Rennes, le 07 AOÛT 2015

AVIS DE L'AUTORITÉ ENVIRONNEMENTALE

relatif au projet d'extension de la station d'épuration du Saindo-SIAEP de la presqu'île de Rhuys,
commune de Theix (56)

Fig. 57. Schéma d'implantation potentielle des ouvrages - Solution « boues activées avec clarification »

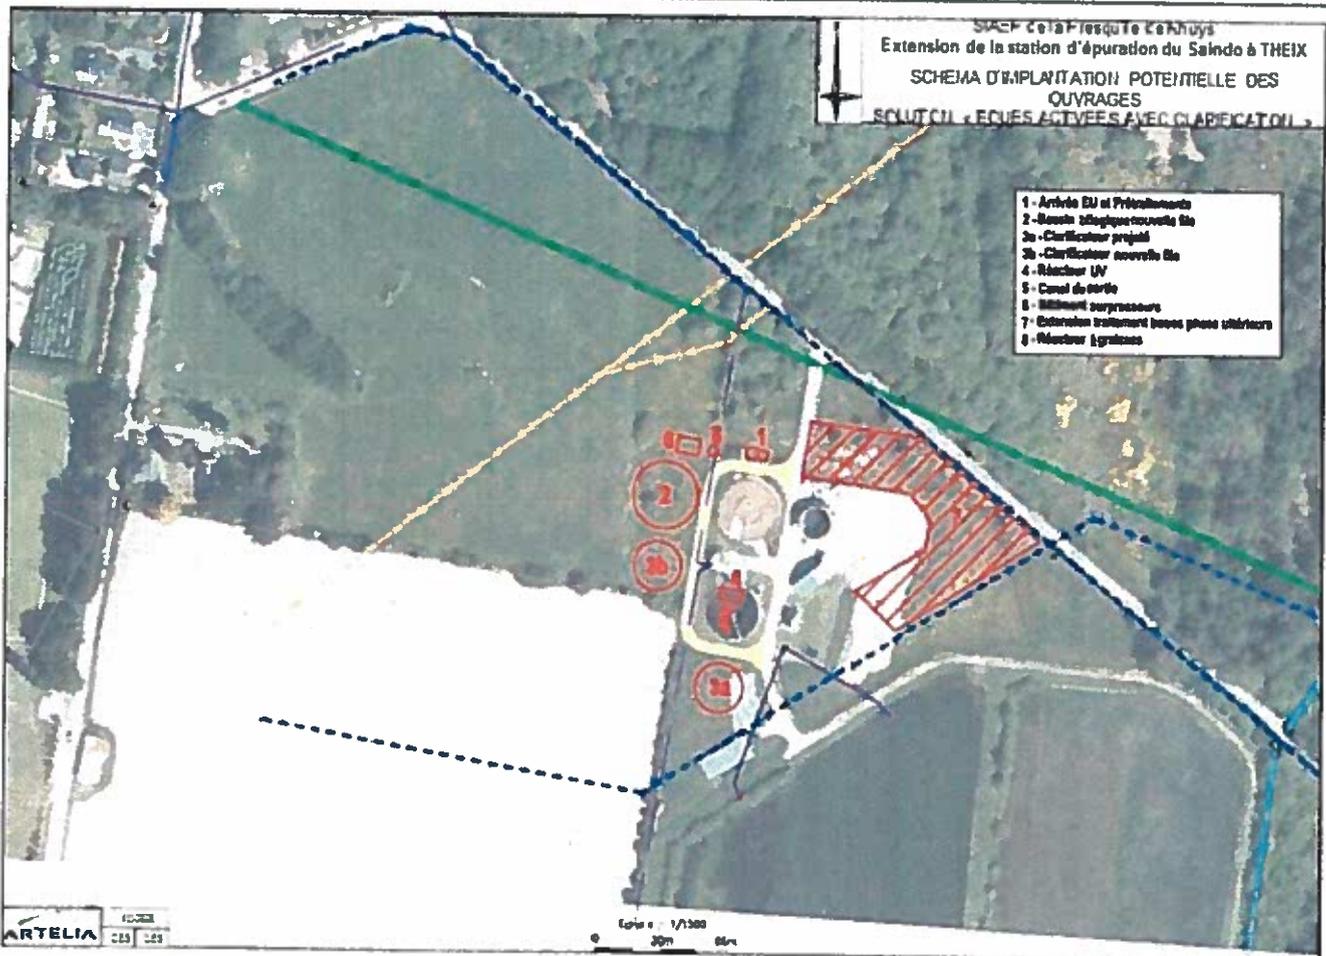
Dans la forme, le dossier manque de plans détaillés et de nombreuses figures sont de mauvaise qualité (relief, géologie, réseau hydrographique, zones humides, schémas de la station du Saindo...). Des incohérences gênent la lecture du document tels le nombre de stations d'épuration communales (de 18 ou de 3), le terme d'évaluation des besoins en épuration (25 ou 30 ans) ou encore le classement du ruisseau du Bonnervo tantôt salmonicole

L'étude mentionne l'absence de zone humide pour l'extension projetée mais ne présente pas le résultat des sondages de sols effectués. Le projet de transformation de la station du Saindo elle-même n'est pas suffisamment détaillé : les données relatives aux charges entrantes de nature industrielle, pourtant prépondérantes, ne sont pas fournies. Le processus permettant une déphosphatation plus complète n'est pas explicite. Enfin, le dossier ne décrit pas le plan d'épandage permettant la valorisation des boues, ni son évolution et, pour les sites distants, le devenir de la station de Lanfloy n'est pas précisé.

L'Ae recommande d'améliorer la lisibilité du dossier et de le compléter en conséquence, notamment par l'incorporation des données relatives aux sondages de sols de l'extension du site du Saindo et par plus de détails sur les évolutions (réhabilitation de sites) et le fonctionnement (intrants, process).
